VERBALE DELLA CONFERENZA DEI SERVIZI DECISORIA DEL 18 DICEMBRE 2023

SITO PE900045 - "EX CEMENTIFICIO SACCI", Via Raiale 32, Pescara - Approvazione del report:

"PIANO DI CARATTERIZZAZIONE AMBIENTALE – FASE 1" documento elaborato dalla società GEOSOIL Studio Associato su incarico della società CALBIT s.r.l. in adeguamento alle prescrizioni formulate dalla Conferenza dei Servizi Decisoria del 28 Giugno 2023

Figura 1 – Piano Indagini Ambientali (rif. Tavola 6 del documento *PIANO DI CARATTERIZZAZIONE AMBIENTALE – FASE 1*)

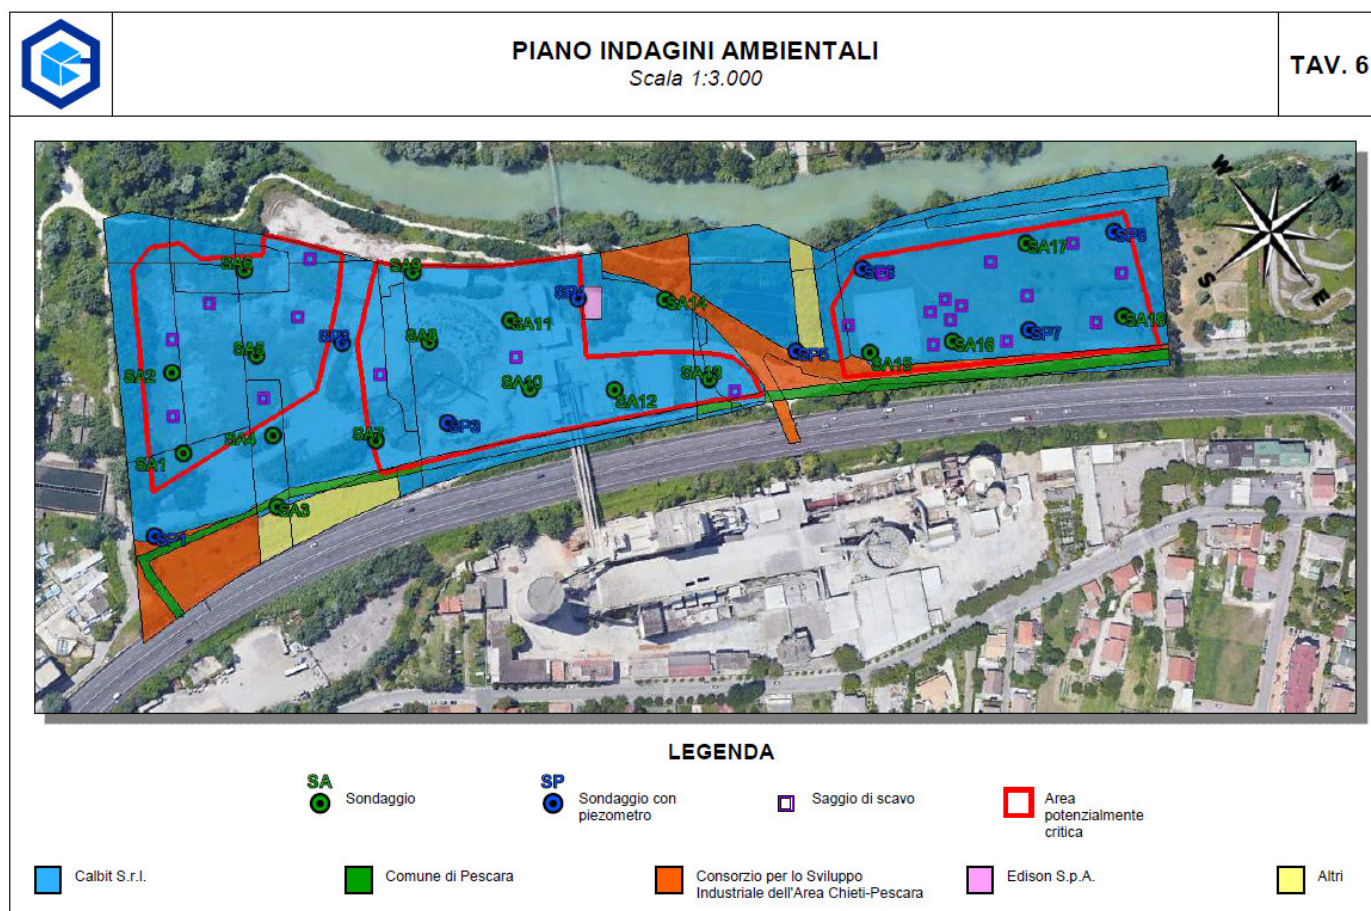
Il Responsabile del Procedimento lascia la parola al geol. Christian Palestini il quale illustra nel dettaglio i contenuti tecnici del documento oggetto di valutazione e i relativi adeguamenti alle prescrizioni della precedente Conferenza dei Servizi, avvalendosi del supporto dell'elaborato progettuale denominato Tavola 6 condiviso in modalità video (cfr. Figura 1), riferendo quanto di seguito:

- come richiesto da ARTA, l'ubicazione delle indagini è stata stabilita suddividendo preliminarmente l'area golendale in griglie di dimensioni 50x50 m e per ciascuna di queste è stato successivamente posizionato un sondaggio in corrispondenza del relativo nodo; fatto questo, la posizione dei sondaggi è stata rivisitata e ottimizzata in funzione della logistica delle singole aree;

- le indagini prevedono la realizzazione di n. 26 sondaggi a carotaggio continuo, di cui n. 8 da completare a piezometri ed equamente distribuiti all'interno dell'areale di riferimento (al fine di garantire, all'interno di questa porzione di sito, la ricostruzione del deflusso idrico locale e i relativi rapporti di alimentazione con il fiume). I sondaggi proposti per la sola caratterizzazione del terreno insaturo saranno spinti sino a -8 m dal piano campagna, profondità corrispondente alla quota di rinvenimento della frangia capillare che anzi, dai dati raccolti, risulterebbe presente già a partire da circa -7 m circa dal piano campagna. Le perforazioni dei punti da allestire a piezometri saranno invece approfondite sino a -10 m dal piano campagna;

- da ciascuno dei 26 sondaggi saranno prelevati n. 3 campioni di terreno di cui uno in corrispondenza del primo metro al di sotto del piano campagna, il secondo all'incirca a fondo foro (all'interfaccia con la frangia capillare) ed il terzo in posizione intermedia tra i due precedenti;

- il piano di caratterizzazione prevede inoltre la realizzazione di n. 22 trincee esplorative finalizzate all'investigazione delle aree dove l'indagine preliminare ha evidenziato la presenza di riporti. Fermo restando che l'estensione effettiva degli scavi sarà calibrata in relazione alle evidenze di campo, i saggi saranno approfonditi sino a circa -2/-2,5 m dal piano campagna; per ciascuno scavo è previsto il prelievo di n.2 campioni di terreno di cui uno nel primo metro al di sotto del piano campagna e l'altro nell'orizzonte immediatamente sottostante esteso fino al fondo scavo (eventuali ulteriori campioni saranno valutati nel corso delle attività);

- le indagini proposte garantiscono una caratterizzazione grossomodo completa delle tre aree potenzialmente critiche individuate all'interno della porzione di sito di pertinenza golendale; le stesse sono rappresentate con il contorno rosso nella Tavola 6 (Figura 1); l'area potenzialmente critica posizionata più a sinistra nella Tavola 6 è stata ritenuta tale per la presenza di materiale di riporto che è stata accertata nel corso dell'indagine preliminare, così come l'area posta più a destra della figura nella quale inoltre venivano stoccati gli pneumatici; l'area centrale invece era dedicata allo stoccaggio delle materie prime, dei rifiuti destinati all'inceneritore nonché al carico e scarico dei mezzi;

- non sono state fornite dalla ditta indicazioni sulle metodiche analitiche di laboratorio, pertanto, si chiede in questa sede di utilizzare laboratori certificati che assicurino, per ciascun analita, limiti di quantificazione pari a 1/10 dei relativi valori di CSC;
- in corrispondenza dei sondaggi S09 e MW3 realizzati nel corso delle indagini preliminari (n.d.r., cfr. Tavola 5 estrapolata dal documento e riportata in Figura 2), erano stati intercettati riporti che presentavano un cromatismo particolare meritevole di un successivo approfondimento; il piano di indagine proposto dalla ditta

prevede delle trincee nelle vicinanze di questi punti ma si ritiene che almeno una di quelle previste nell'intorno del punto MW3 sia spostata più verso quest'ultimo;

- lo spessore di terreno oggetto di campionamento dovrà essere di almeno 1 m o comunque non inferiore a 0,5 m;
- in corrispondenza delle trincee è sufficiente il prelievo di un campione nel primo metro ed uno a fondo scavo;

- qualora dovessero essere rinvenuti rifiuti gli stessi andranno caratterizzati ai fini della successiva rimozione;
- i piezometri, sulla base delle evidenze di campo, dovranno essere approfonditi ulteriormente rispetto alla quota prevista (-10 m dal piano campagna), prevedendo, se necessario, l'estensione del tratto fenestrato per almeno 5 m all'interno dell'orizzonte di terreno saturo;

- il numero di piezometri proposti dovrà essere incrementato al fine di garantire non solo una maglia di POC idonea per le verifiche di conformità delle acque sotterranee in uscita dai confini di valle idrogeologica del sito ma allo stesso tempo anche per assicurare la ricostruzione di un modello concettuale solido che permetta di valutare i rischi sanitari correlati nell'ottica dei possibili futuri sviluppi urbanistici previsti per l'area; a tal scopo, si ritiene che siano attrezzati a punti di monitoraggio anche i sondaggi SA2, SA3 (quest'ultimo eventualmente in posizione più arretrata qualora dovesse ricadere troppo vicino all'oleodotto di Abruzzo Costiero), SA5, SA6, SA9, SA11, SA12, SA13, SA14, SA17.

- il set analitico deve riportare i riferimenti alle metodiche del laboratorio il quale dovrà essere dotato di certificazione e strumentazione con soglia di rilevabilità pari a 1/10 dei valori di CSC per tutti i parametri da ricercare;

- tra i diserbanti vanno ricercati anche quelli utilizzati nei periodi di attività degli impianti;
- almeno una delle trincee tra quelle proposte nell'intorno del punto MW3 dovrà essere riposizionata più in prossimità del sondaggio;

- lo spessore di terreno oggetto di campionamento dovrà essere di almeno 1 m o comunque non inferiore a 0,5 m;
- in corrispondenza delle trincee può ritenersi sufficiente il prelievo di un campione nel primo metro ed uno a fondo scavo;

- qualora dovessero essere rinvenuti rifiuti gli stessi andranno caratterizzati ai fini della successiva rimozione;
- i piezometri, sulla base delle evidenze di campo, dovranno essere approfonditi ulteriormente rispetto alla quota prevista (-10 m dal piano campagna), prevedendo, se necessario, l'estensione del tratto fenestrato per almeno 5 m all'interno dell'orizzonte di terreno saturo;

- dovranno essere attrezzati a punti di monitoraggio anche i sondaggi SA2, SA3 (quest'ultimo eventualmente in posizione più arretrata qualora dovesse ricadere troppo vicino all'oleodotto di Abruzzo Costiero), SA5, SA6, SA9, SA11, SA12, SA13, SA14, SA17;
